柏崎刈羽原子力発電所6号及び7号炉 の特重施設に関する審査概要

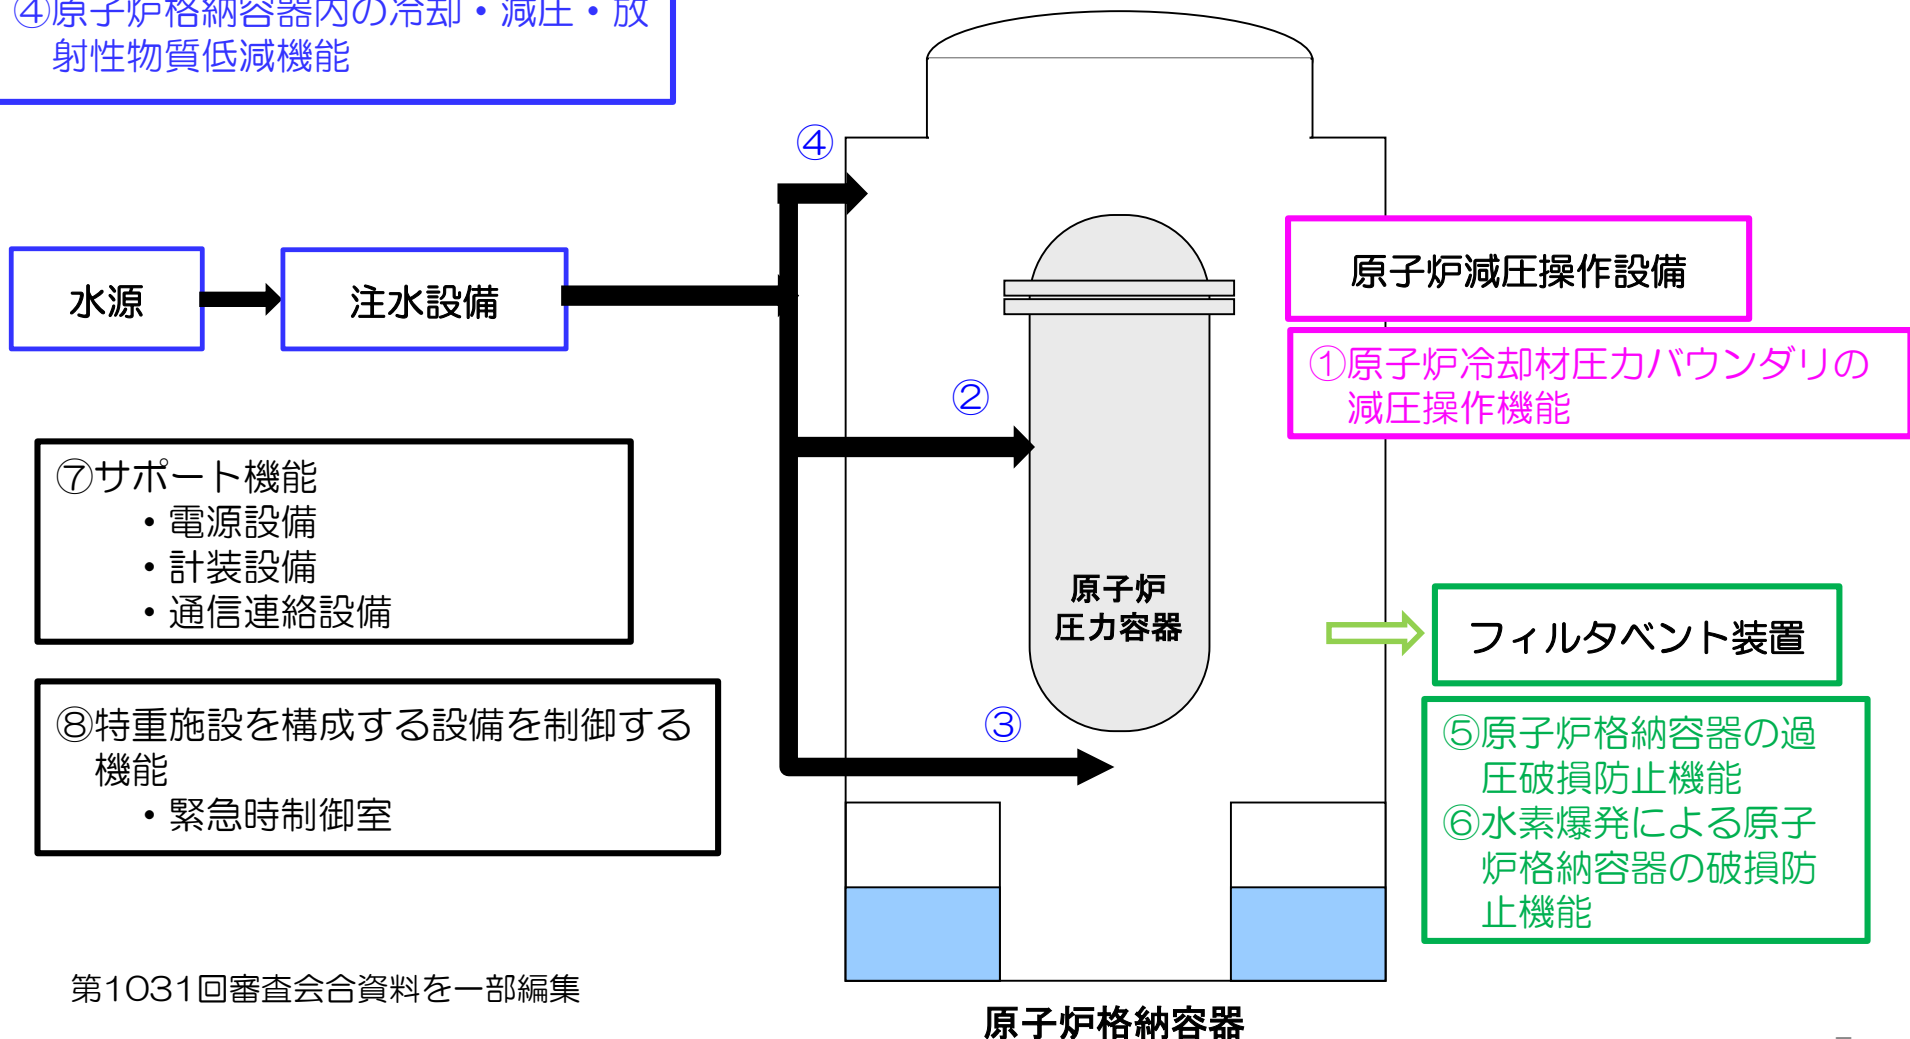
原子炉格納容器の破損を防止するために必要な機能を有する設備に係る設計方針について、以下の①から⑧の機能を有する設備及び緊急時制御室を設置するなどとしていることから第42条第2号に適合するものと判断した。

- ① 原子炉冷却材圧力バウンダリの減圧操作機能（原子炉減圧操作設備）
- ② 原子炉内の溶融炉心の冷却機能（低圧注水設備）
- ③ 原子炉格納容器下部に落下した溶融炉心の冷却機能（原子炉格納容器下部への注水設備）
- ④ 原子炉格納容器内の冷却・減圧・放射性物質低減機能（格納容器スプレイへの注水設備）
- ⑤ 原子炉格納容器の過圧破損防止機能（フィルタベント装置）
- ⑥ 水素爆発による原子炉格納容器の破損防止機能（フィルタベント装置）
- ⑦ サポート機能（電源設備、計装設備、通信連絡設備）
- ⑧ 上記設備の関連機能（減圧弁、配管等）

柏崎刈羽6号炉及び7号炉の原子炉格納容器の過圧破損防止機能

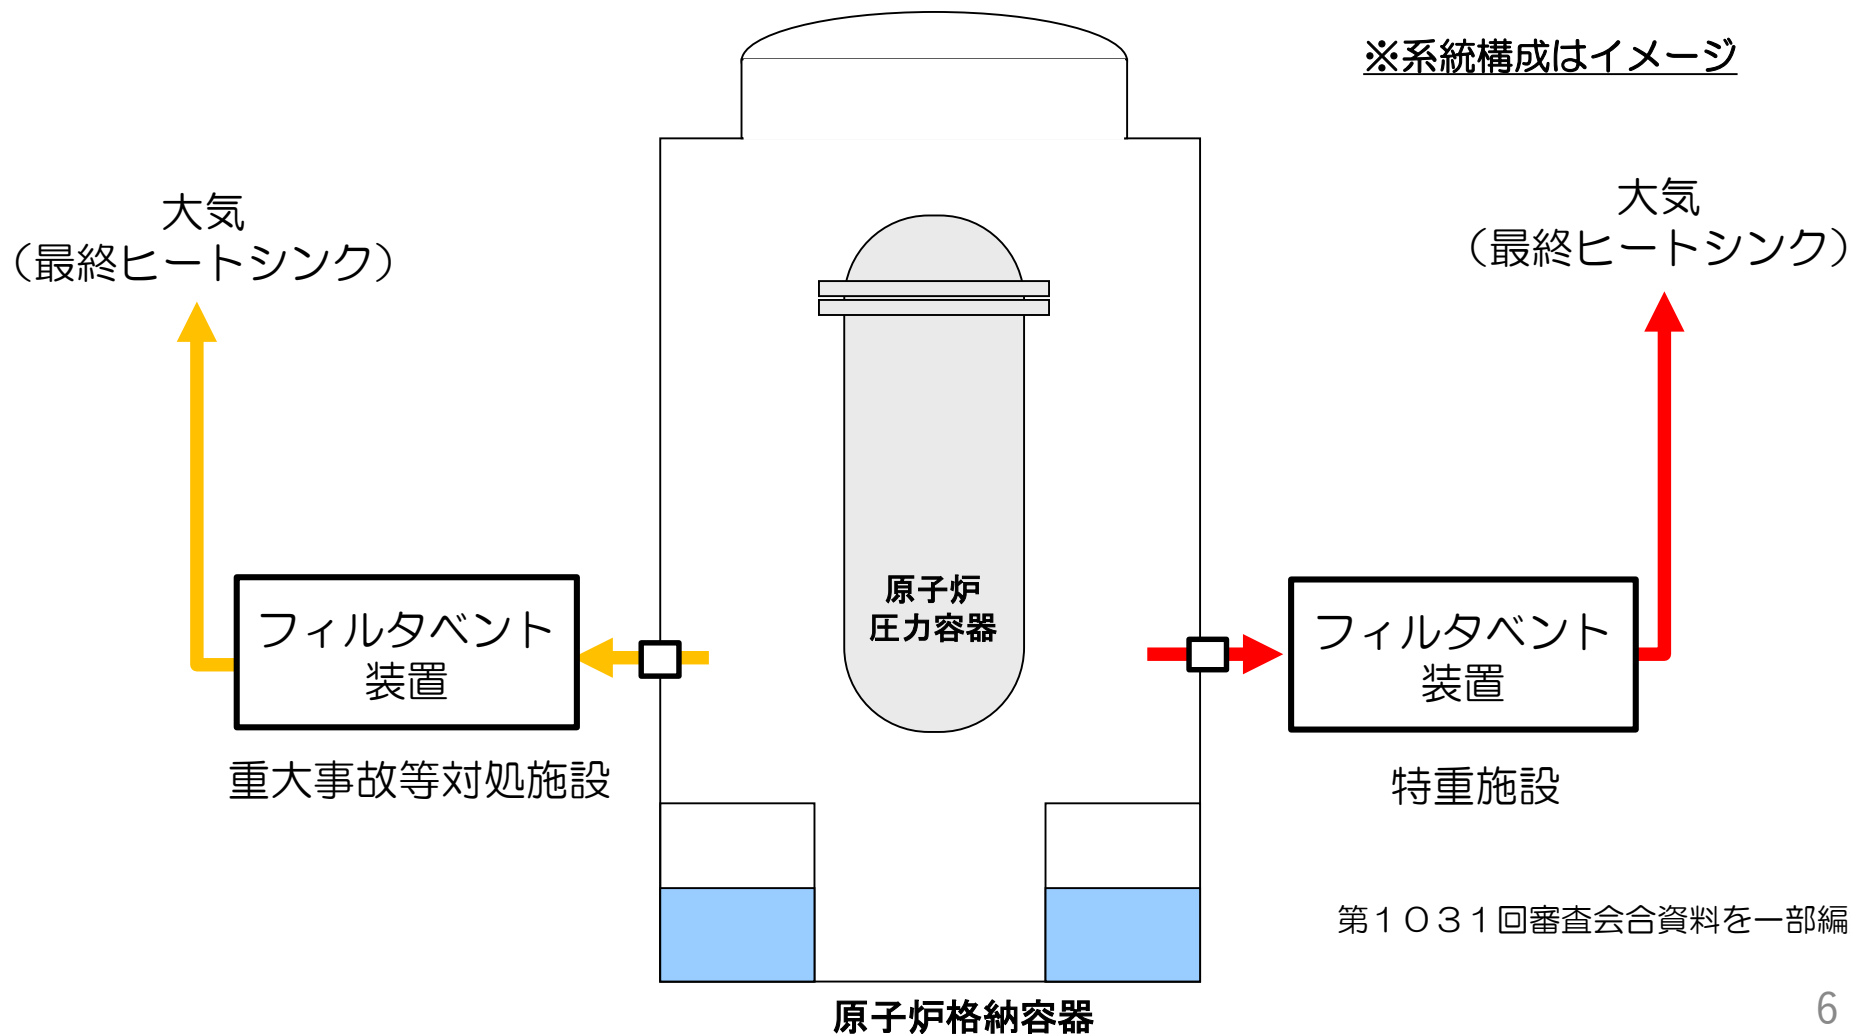
原子炉格納容器の過圧破損防止機能については、重大事故等対処施設のフィルタベント装置に加えて、新たに、特重施設としてのフィルタベント装置を設置する。

【評価対象断層＜大湊側地質水平断面図（標高-13m）＞】

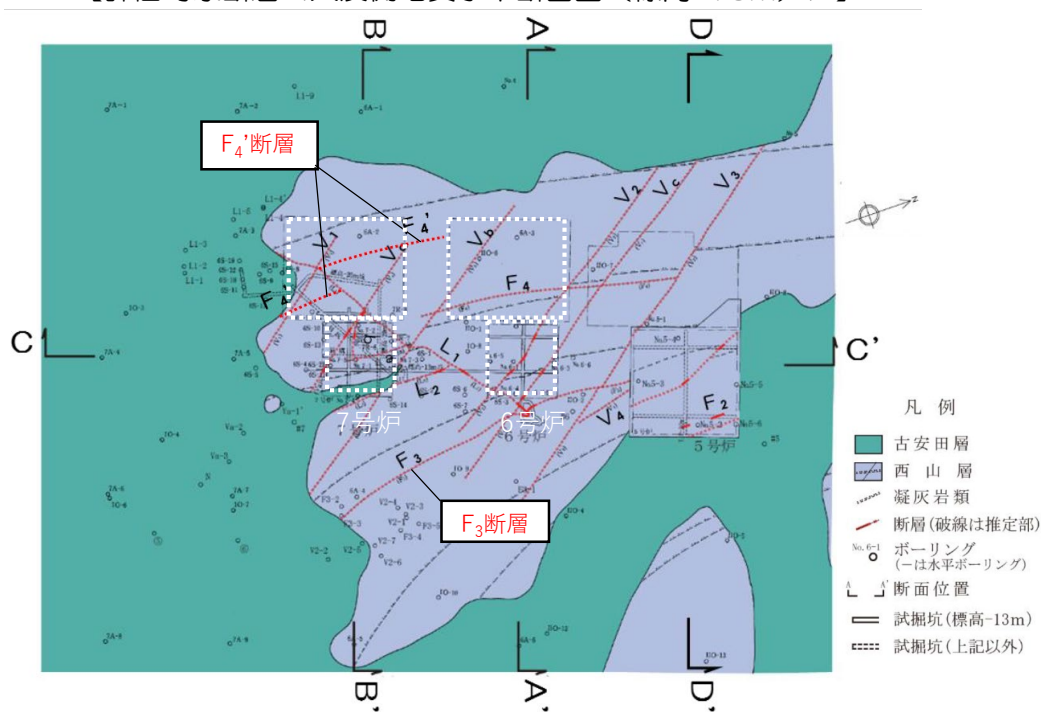
- F4'断層は、層理面に平行な低角系断層であることから、既許可申請で適用した断層分類のうちF系断層に分類される。
- F系断層については、既許可申請において、最も連続性が良く代表性を有する断層としてF3断層を選定した上で、F3断層が中期更新世の古安田層（※¹）に変位・変形を与えていないことから、「将来活動する可能性のある断層等」ではないと評価している。
- F系断層の活動性評価結果については、F系断層にF4'断層を加えても、F3断層が代表性を有する断層であることに変更はないため、既許可申請からの変更はない。

【地盤の支持及び変形の解析用モデル図 7号炉原子炉建屋汀線直交断面】

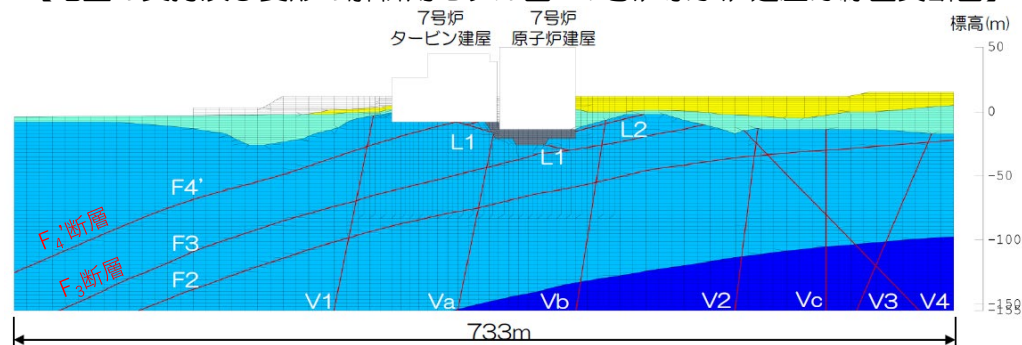
- F4'断層が分布する7号炉原子炉建屋の汀線直交断面において、F4'断層を加えて既許可申請と同様の評価手法・条件で評価した結果、既許可申請で行った評価の結果に変更はない。

【既許可申請の基準地震動との比較】

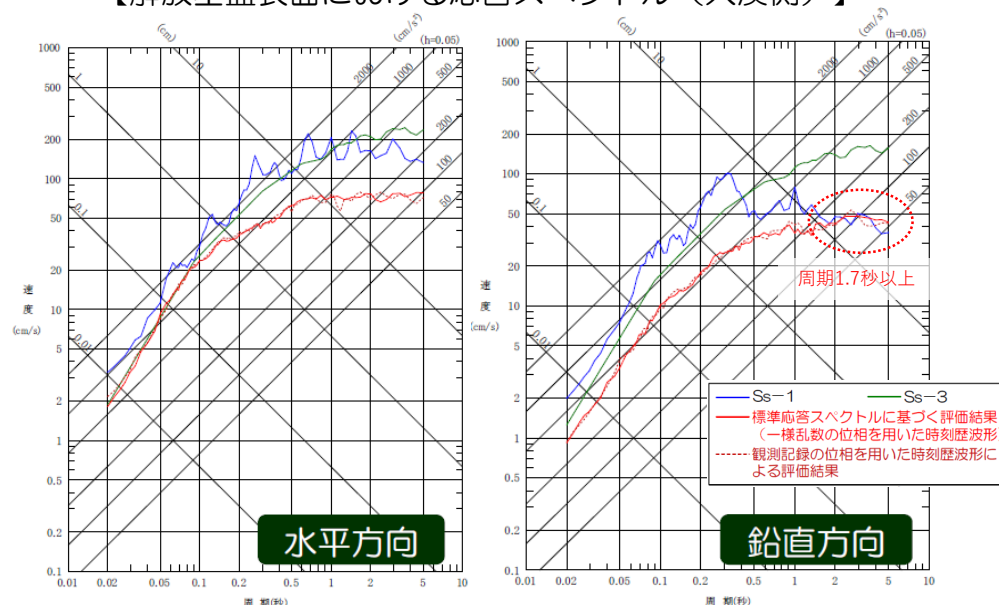
標準応答スペクトルに基づく地震動は、既許可申請の基準地震動と比較した結果、大湊側において、水平方向では全周期帯において基準地震動Ss-1に包絡されるが、鉛直方向では周期1.7秒以上の周期帯でSs-1にわずかに包絡されていない。（右上図参照）

なお、荒浜側においては、鉛直・水平方向共に全ての周期帯で基準地震動Ss-3に包絡される。

【既設の施設等の固有周期の確認結果（大湊側）】

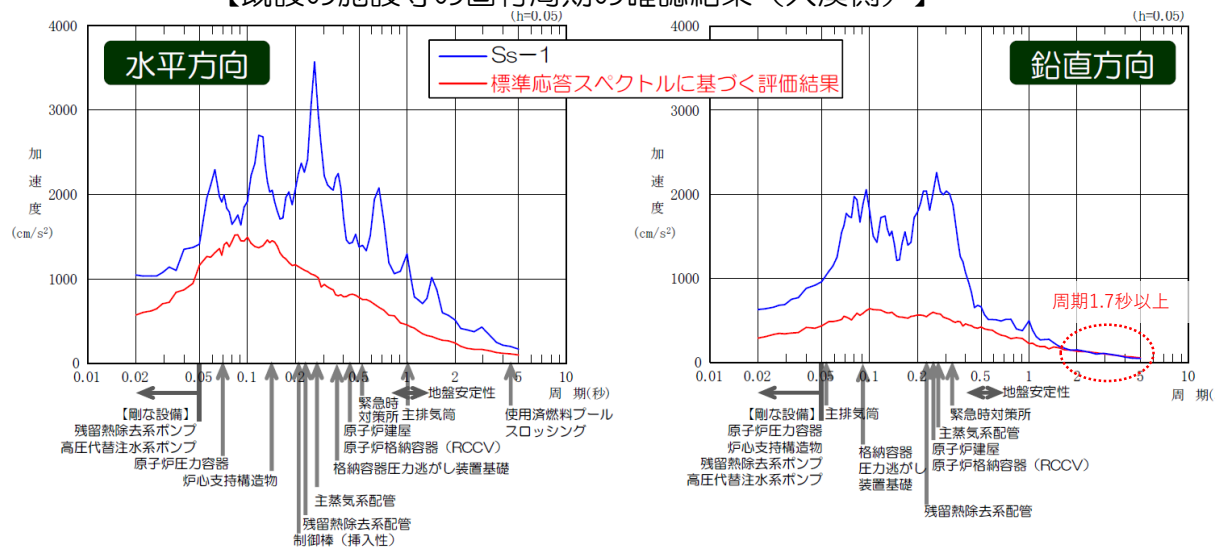
- 既設の施設等は、鉛直方向に周期1.7秒以上の固有周期を有していない。（右下図参照）
- 標準応答スペクトルに基づく地震動評価結果は、既設の施設等が固有周期を有する周期帯（水平：周期約5秒以下、鉛直：周期約0.7秒以下）において、既許可申請の基準地震動の応答スペクトルを下回ることから、既許可申請の基準地震動を変更する必要はないと判断した。
- 特重施設についても、申請者は、耐震設計等に基準地震動を用いる施設等は、鉛直方向に周期1.7秒以上の固有周期を有しない設計を行う方針としていることから、既許可申請の基準地震動を変更する必要はないと判断した。
